KP412/ GUIDA CAVO AL MOVIMENTO CENTRALE

Informazioni sulla comunicazione di servizio

Figure A.

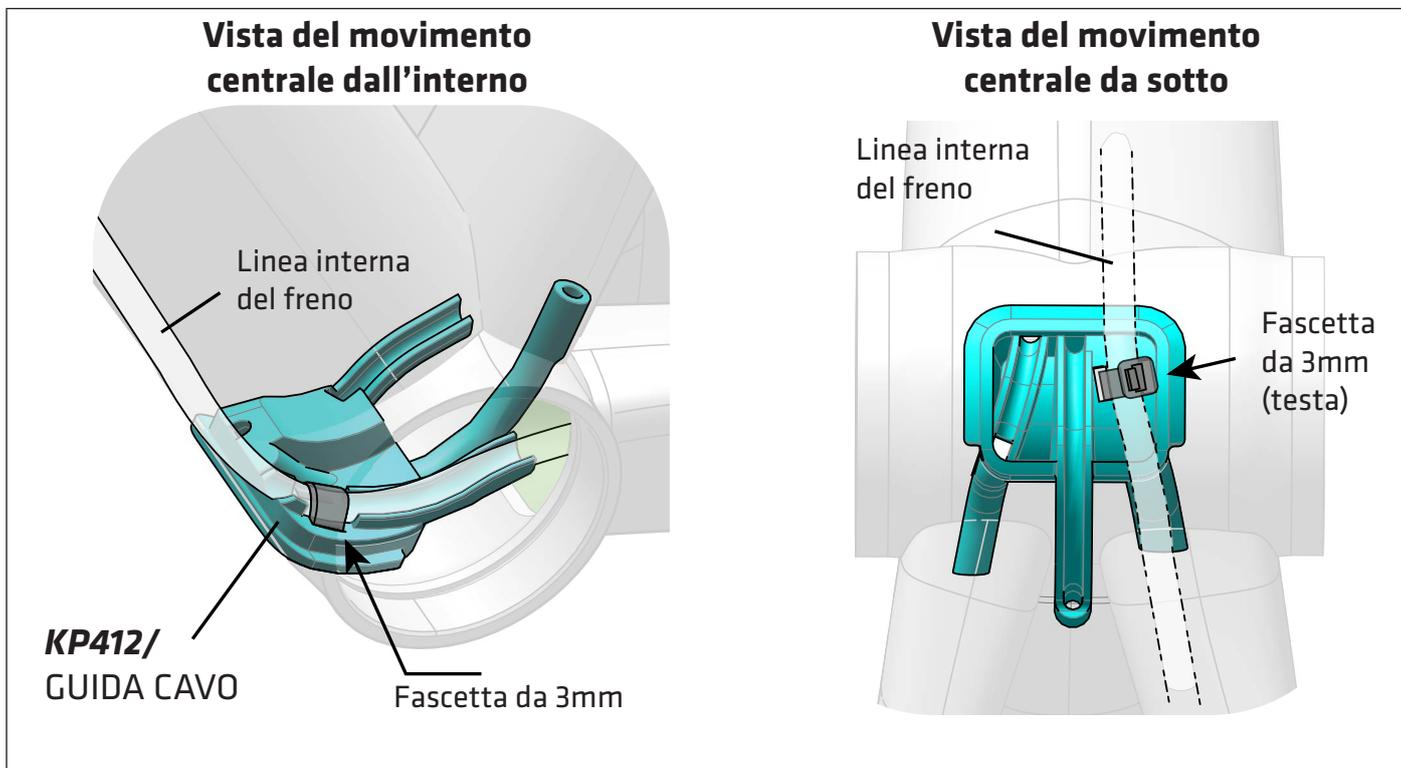
Assicurare il passaggio del freno al KP412/ utilizzando una fascetta da 3mm come mostrato nella Figura A .

Assicurare la linea del freno al passacavo KP412/ utilizzando una fascetta da 3mm come mostrato nella Figura A. La linea del freno non deve toccare l'asse della guarnitura. Se la linea del freno dovesse toccare l'asse, potrebbe causare il danneggiamento di quest'ultimo con possibile ferimento del ciclista.

Necessaria una fascetta da 3mm
